Mission régionale d'autorité environnementale

**Avis délibéré de la mission régionale
d'autorité environnementale
Hauts-de-France
sur le projet de parc éolien de Nizy sur la commune de
Nizy le Comte (02)
Étude d'impact de décembre 2024**

n° MRAe 2025-8591

Localisation de la zone d'implantation et des parcs éoliens dans le secteur (page 122 de l'étude d'impact)

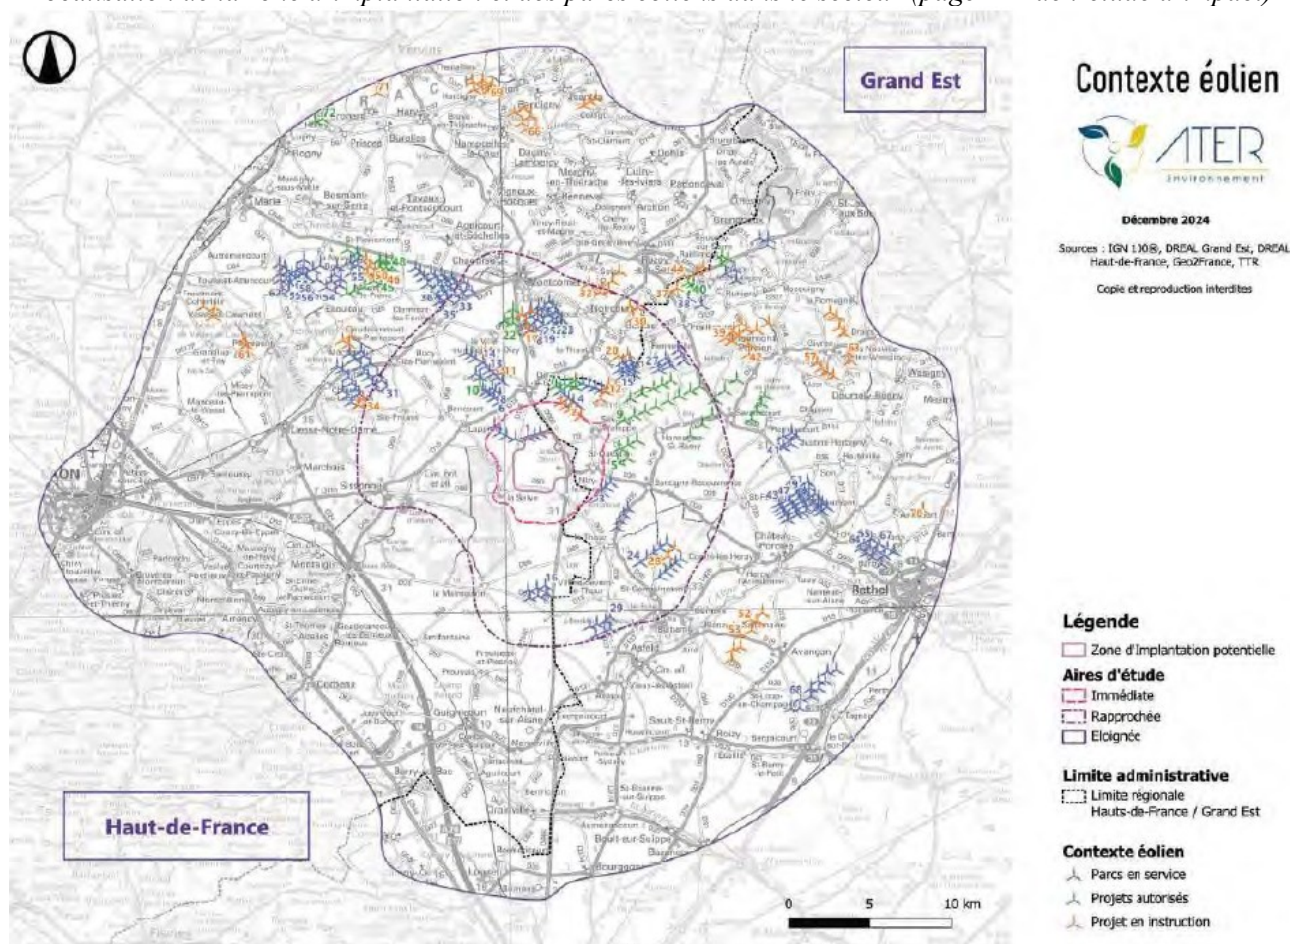
Le parc éolien le plus proche du projet est le parc éolien de Montigny la Cour, à 150 m au nord ouest de la zone d'implantation potentielle du projet.

Ces projets formeront un ensemble. Même si au sens du Code de l'environnement, il ne s'agit pas *stricto sensu* d'un seul projet, ils pourraient utilement être appréhendés comme un ensemble, dans la démarche d'évaluation environnementale pour permettre d'atteindre le meilleur équilibre entre la production d'énergie et l'impact environnemental.

L'autorité environnementale recommande d'analyser le projet comme un ensemble avec le parc éolien de Montigny la Cour, i.e. en décrivant ce parc voisin, dont le plan d'arrêt des machines, et en procédant aux analyses en le prenant en compte (représentations sur toutes les cartes...).
